**MINISTERIO DE ENERGÍA Y MINAS**

**N° 0014 -2021-MINEM/DGAAE**

**Asunto** : Informe de Evaluación del Plan Ambiental Detallado (PAD) para los “Proyectos de Transmisión de la Zona Norte de Lima relacionada al Programa de Adecuación y Manejo Ambiental” presentado por ENEL Distribución Perú S.A.A.

**Figura 1: Cambios en la Línea de transmisión L-694, L-693 y L-6932**

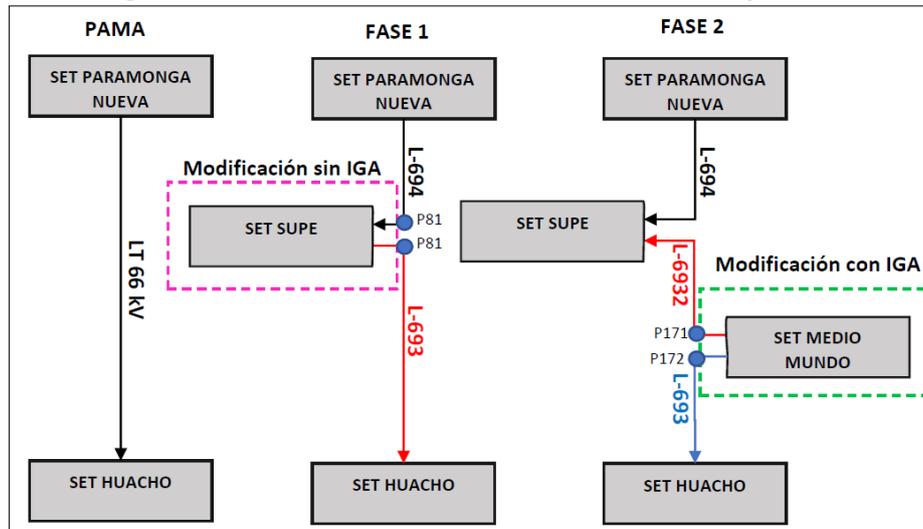
- 2.1. En la “Ficha Única de Acogimiento al Plan Ambiental Detallado PAMA Chancay” (FUA); el Titular presentó el Cuadro 1.1. “Ubicación de las Líneas de Transmisión” (Folio 003 del Registro N° 2996176), donde se indicó que las líneas de transmisión a adecuar se ubican en los distritos de Ancón, Pativilca, Barranca, Supe, Végueta, Huaura, Aucallama, Chancay y Huaral; sin embargo, al revisar el Cuadro 3.1. “Ubicación política de las líneas de transmisión y subestaciones” (Folio 039

- 2.2. En la “Ficha Única de Acogimiento al Plan Ambiental Detallado PAMA Chancay”; en el ítem 3.1 “Componentes Principales” (Folios 006 y 007 del Registro N° 2996176), el Titular indicó que la Línea de Transmisión 60 kV SET Ancón - SET Chancay (Código L-670), Línea de Transmisión 60 kV SET Chancay — SET Huaral (Código L-671) y Derivación de Línea de Transmisión 66 kV SET Paramonga — Supe y Conexión a la SET Supe (Código L-694); serán las líneas de transmisión a adecuar en el PAD; asimismo, en el Anexo 01 “Fotografías” (Folios 009 al 016 del Registro N° 2996176) de dicha FUA, se muestra a la Línea de Transmisión 60 kV SET Supe— SET Huacho (Código L-693) (Folio 011 del Registro N° 2996176); línea que no fue descrita en el ítem 3.1 de la FUA. Sin embargo, al revisar el contenido del PAD presentado, se observa que en el ítem 3.3.1.2.2. “Líneas De Transmisión” (Folio 045 del Registro N° 3052139); el Titular listó las líneas de transmisión a adecuar, señalando que las mismas serán: Línea de Transmisión 60 kV SET Ancón - SET Chancay (Código L-670), Línea de Transmisión 60 kV SET Supe— SET Huacho (Código L-693) y Línea de Transmisión 60 kV SET Paramonga Nueva — SET Supe (Código L-694), lo cual no es concordante con lo presentado en la FUA inicialmente descrita. Al respecto, el Titular debe: i) aclarar, precisar y describir, cuáles serán las líneas de transmisión que finalmente adecuará, ii) sustentar las diferencias entre la información inicialmente declarada en la FUA, respecto a lo presentado en el PAD y iii) presentar un mapa o mapas de ubicación de los componentes a adecuar, diferenciando de manera clara, los cambios realizados en los componentes a adecuar, con lo aprobado en el PAMA; es preciso indicar que el mapa o los mapas deberán ser elaborados a una escala adecuada para su revisión, debidamente georreferenciado y firmado por el profesional colegiado encargado de su elaboración.

En cuanto a la LT inicialmente declarada en el PAMA, LT de 66 kV Paramonga Nueva - Huacho, es preciso indicar que fue modificada cuando entró en operación la Subestación Supe dividiendo la Línea de transmisión en dos, quedando de la siguiente forma: LT de 66 kV Paramonga Nueva - Supe (L-694) y LT 66 kV Supe - Huacho (L-693). En la actualidad la línea L-693 ha sido dividida mediante la puesta en operación de la SET Medio Mundo, quedando de la siguiente forma: LT 66 kV Medio Mundo - Supe (L-6932) y LT 66kV Medio Mundo - Huacho (L-693). La derivación de la Línea L-6932 desde el poste 171 hasta la SET Medio Mundo y la derivación de la línea L-693 desde el poste 172 hasta la SET Medio Mundo poseen su propio instrumento de gestión ambiental debidamente aprobado (Resolución Directoral N° 230-2017-GRL-GRDE-DREM). Si bien es cierto que la resolución de aprobación indica intersección con el poste 77, esta corresponde al poste 171 de la línea L-6932 (Folio 21 del Registro N° 3091780).

Por lo que, actualmente las derivaciones que no poseen instrumento de gestión ambiental son las correspondientes a la línea L-6932 desde el poste 81 hasta la SET Supe y la derivación correspondiente a la Línea L-694 (LT Paramonga Nueva – Supe), desde el poste 81 hasta la SET Supe; en la Figura 1 se muestra gráficamente los cambios que han tenido las LT a adecuar en el PAD (Folio 11 del Registro N° 3086438).
